## Comisión de Veedurías de Curadurías de Bogotá

**ACTA No. 07-2021****SESIÓN ORDINARIA****FECHA:** 30 de agosto del año 2021**HORA:** 8:15 a.m. hasta las 9:30 a.m.**LUGAR:** Microsoft Teams**INTEGRANTES DE LA INSTANCIA:**

#### URBANO 48

<b>INTERESADO:</b>	Secretaría técnica apertura de oficio
<b>RADICADO:</b>	De oficio
<b>CURADOR:</b>	Arq. Ruth Cubillos Salamanca– Curadora Urbana N° 1
<b>SOLICITUDES:</b>	SLC 11001-1-20-0616 del 6 de marzo de 2020
<b>TIPO DE TRÁMITES:</b>	Modificación de Licencia de Construcción Vigente
<b>LICENCIAS:</b>	11001-1-21-0080 del 20 de enero de 2021 ejecutoriada el 22 de julio de 2021
<b>MODALIDADES:</b>	Sin modalidad
<b>PROYECTO:</b>	<b>URBANO 48</b>
<b>USO:</b>	Comercio - Vivienda Multifamiliar VIS – Servicios empresariales (Empresas e inmobiliarios)
<b>UBICACIÓN DEL PREDIO:</b>	KR 15 48 41, KR 14 48 21, KR 14 48 21 In 1, KR 15 48 27, KR 15 48 31, KR 15 48 49, KR 15 48 49 In 4.
<b>URBANIZACIÓN- BARRIO:</b>	Quesada
<b>NORMA APLICADA:</b>	Decreto Distrital 190 de 2004 Decreto Distrital 562 de 2004
<b>UPZ:</b>	UPZ 101 Teusaquillo– Localidad de Teusaquillo

Imagen tomada del Estudio de suelos – Plano Perfiles estratigráficos AUS-15890-2

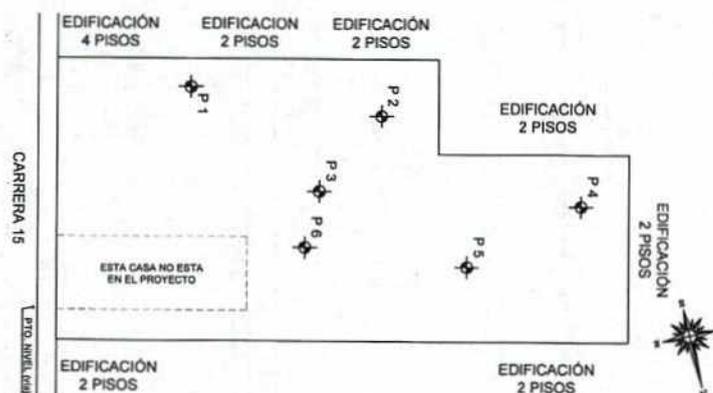
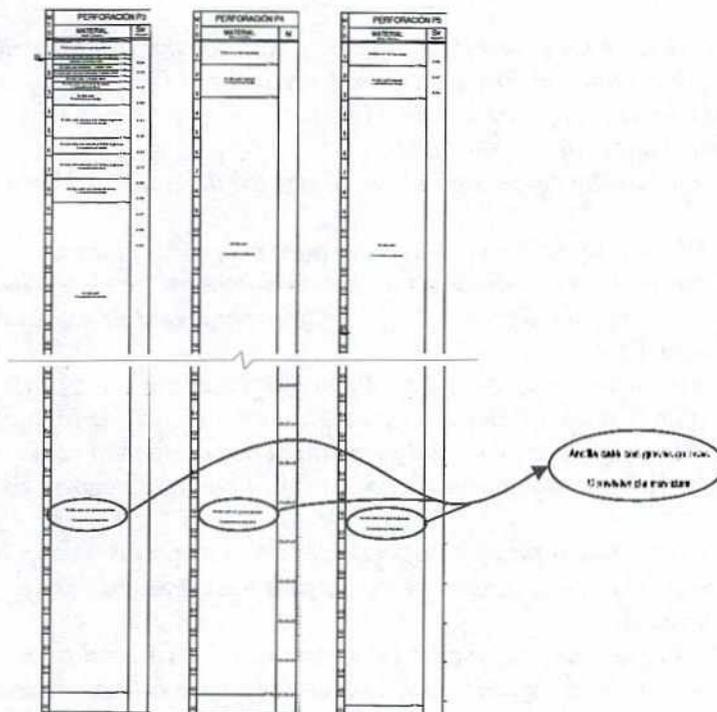
De esto se tiene que la cantidad de perforaciones cumple con lo prescrito en la Tabla H.3.2-1 *Número mínimo de sondeos y profundidad por cada unidad de construcción Categoría de la unidad de construcción*, por cuanto la categoría *alta* exige como mínimo de sondeos cuatro (4).

Según las imágenes se puede concluir, que las profundidades de las perforaciones fueron:

La profundidad máxima estimada de los sondeos se encuentra entre a 65 metros. Empero según lo indicado en el estudio la cimentación es tipo pilotes preexcavados y fundidos in situ, que tomarán el 100% de la carga y que trabajarán por fricción con los suelos arcillosos y arenosos del perfil y por punta en las arenas finas de color café, a una profundidad de 45 m bajo el nivel 0,0.

A la luz de lo expresado en el estudio **CUMPLE**, pues estaría alrededor de 40 metros más del nivel solicitado por la norma. Igualmente, el mismo numeral en el literal (i) expresa que en todo caso primará el concepto del geotecnista quien es el que definirá la exploración necesaria para el análisis. Soportado igualmente en lo que indica el Numeral H.1.1.2.2

Imagen tomada de las memorias de cálculo Torre Urbano 48 – 3. Cimentación

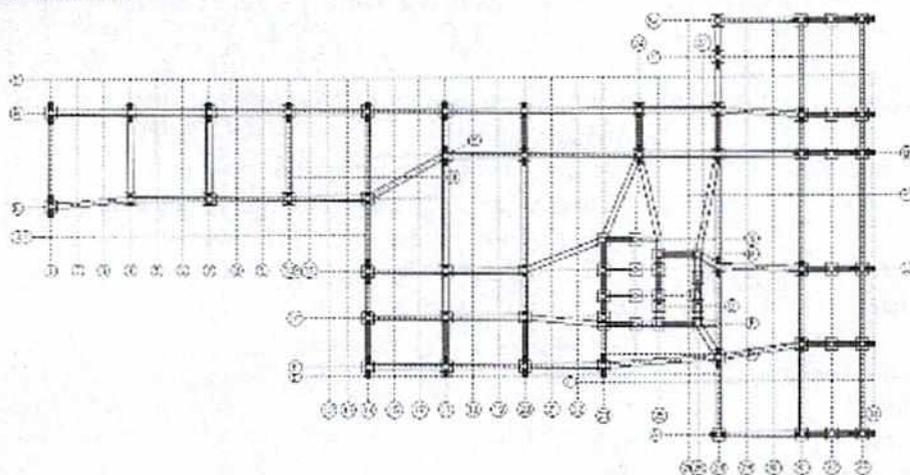
Ahora bien, respecto del cálculo de la cimentación, se observa analizados los diseños de los diferentes tipos de dados y pilotes donde se halla que las longitudes de estos pilotes son de 45 m. Así mismo, se acompaña de un esquema de 67 zapatas con ciento cuarenta y ocho (148) pilotes, para la totalidad de la carga transferida.

Es pertinente citar que en el estudio geotécnico AUS-15890-2, se recomienda el tipo de cimentación de pilotes fundidos in situ, a lo cual las memorias de cálculo han indicado que la cimentación se realiza mediante dados y pilotes fundidos in situ, encontrando que guarda concordancia con lo indicado en la memoria.

Imagen tomada de las memorias de cálculo Ensamble A1 Urbano 48 – 3. Cimentación

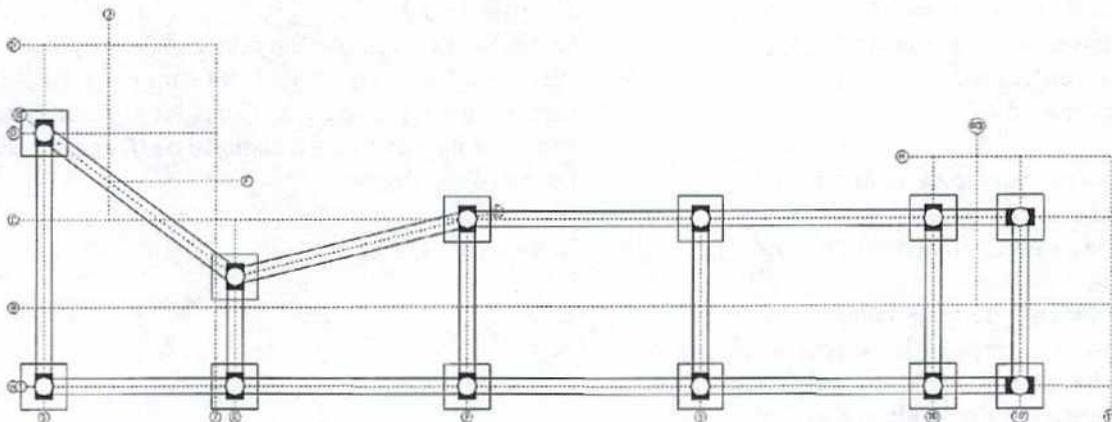
Ahora bien, respecto del cálculo de la cimentación, se observa analizados los diseños de los diferentes tipos de dados y pilotes donde se halla que las longitudes de estos pilotes son de 20 m. Así mismo, se acompaña de un esquema de 12 zapatas con veinte (20) pilotes, para la totalidad de la carga transferida.

Es pertinente citar que en el estudio geotécnico AUS-15890-2, se recomienda el tipo de cimentación de pilotes fundidos in situ, a lo cual las memorias de cálculo han indicado que la cimentación se realiza mediante dados y pilotes fundidos in situ, encontrando que guarda concordancia con lo indicado en la memoria.

Imagen tomada de las memorias de cálculo Ensamble B1 Urbano 48 - 3. Cimentación

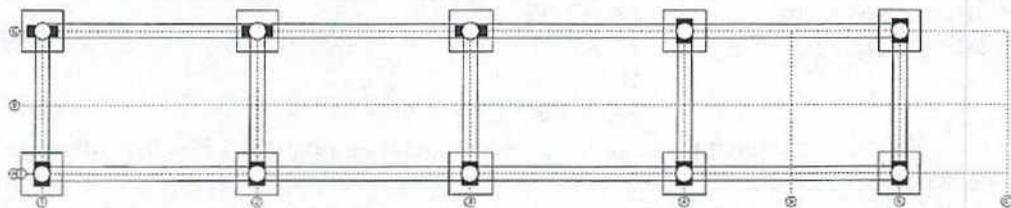
Ahora bien, respecto del cálculo de la cimentación, se observa analizados los diseños de los diferentes tipos de dados y pilotes donde se halla que las longitudes de estos pilotes son de 20 m. Así mismo, se acompaña de un esquema de 10 zapatas con dieciocho (18) pilotes, para la totalidad de la carga transferida.

Es pertinente citar que en el estudio geotécnico AUS-15890-2, se recomienda el tipo de cimentación de pilotes fundidos in situ, a lo cual las memorias de cálculo han indicado que la cimentación se realiza mediante dados y pilotes fundidos in situ, encontrando que guarda concordancia con lo indicado en la memoria.

Imagen tomada de las memorias de cálculo  
Ensamble B2  
Urbano 48 - 3.  
Cimentación

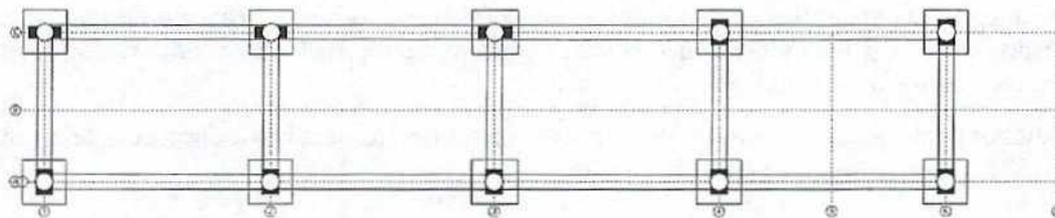
Ahora bien, respecto del cálculo de la cimentación, se observa analizados los diseños de los diferentes tipos de dados y pilotes donde se halla que las longitudes de estos pilotes son de 20 m. Así mismo, se acompaña de un esquema de 10 zapatas con dieciocho (18) pilotes, para la totalidad de la carga transferida.

Es pertinente citar que en el estudio geotécnico AUS-15890-2, se recomienda el tipo de cimentación de pilotes fundidos in situ, a lo cual las memorias de cálculo han indicado que la cimentación se realiza mediante dados y pilotes fundidos in situ, encontrando que guarda concordancia con lo indicado en la memoria.

Corte Trasversal. Planos Arquitectónicos Aprobados. Plancha 2

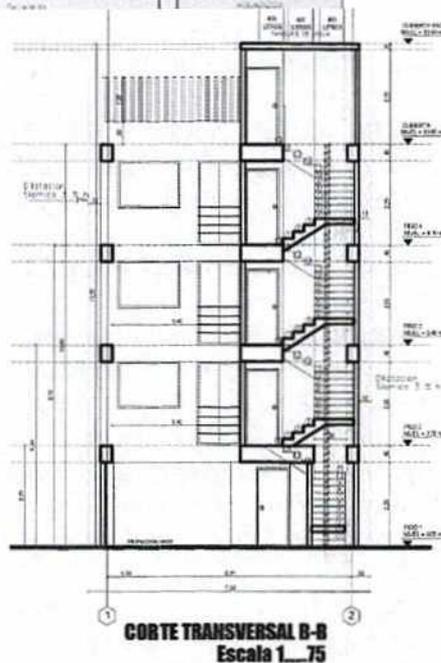
Así pues, al verificar lo aprobado tanto en el acto administrativo como los planos arquitectónicos aprobados, es posible determinar que el proyecto aprobado **SE AJUSTA** a la norma vigente aplicable al predio y al proyecto al momento de su solicitud.

**PLANO ARQUITECTONICO No a 2/7 APROBADO EN LA LICENCIA DE CONSTRUCCION No 18-2-1128**

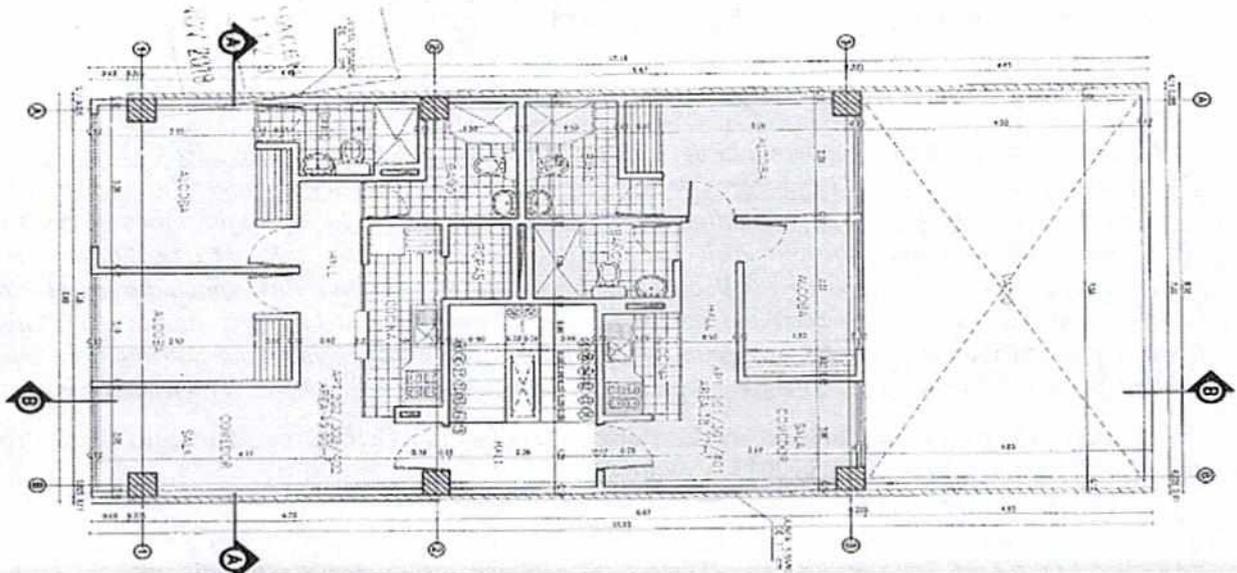
**PRIMER PISO NO HABITABLE:** conformado por un hall de ingreso, oficina de administración comunal, 1 parqueadero, 3 bicicleteros.

**PLANO ARQUITECTONICO No A 3/7 APROBADO EN LA LICENCIA DE CONSTRUCCION No 18-2-1128**

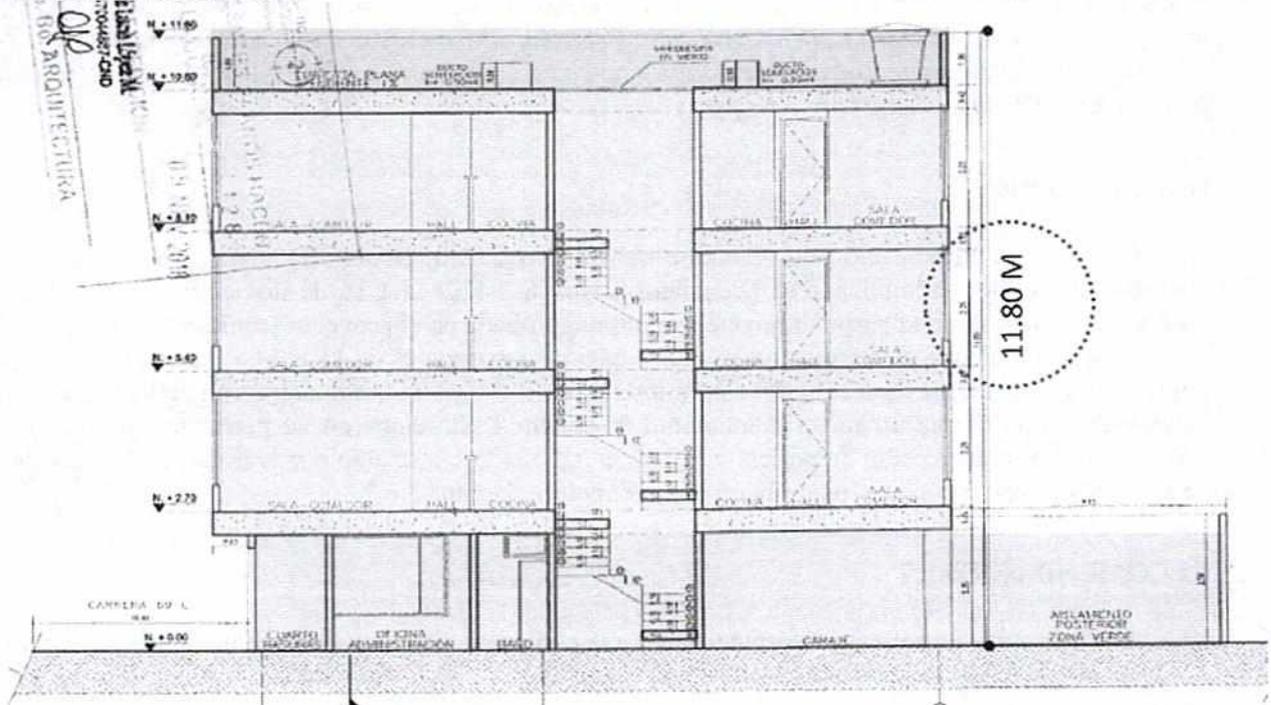
SEGUNDO A CUARTO PISO: planta tipo, 1 apartamento de 38.77 M2 y 1 apartamento de 49.90 M2

Por otra parte en el corte arquitectónico No A 5/7, aprobado en la licencia de construcción No 18-2-1128, se evidencia que la altura máxima aproda es de 11.80M, así las cosas y teniendo en cuenta que la altura máxima en metros permitida para la edificación es 14.10M , INCLUIDO EL PISO NO HABITABLE el proyecto aprobado por la curaduría urbana No 2, SE AJUSTA a la norma vigente aplicable al predio al momento de su solicitud.
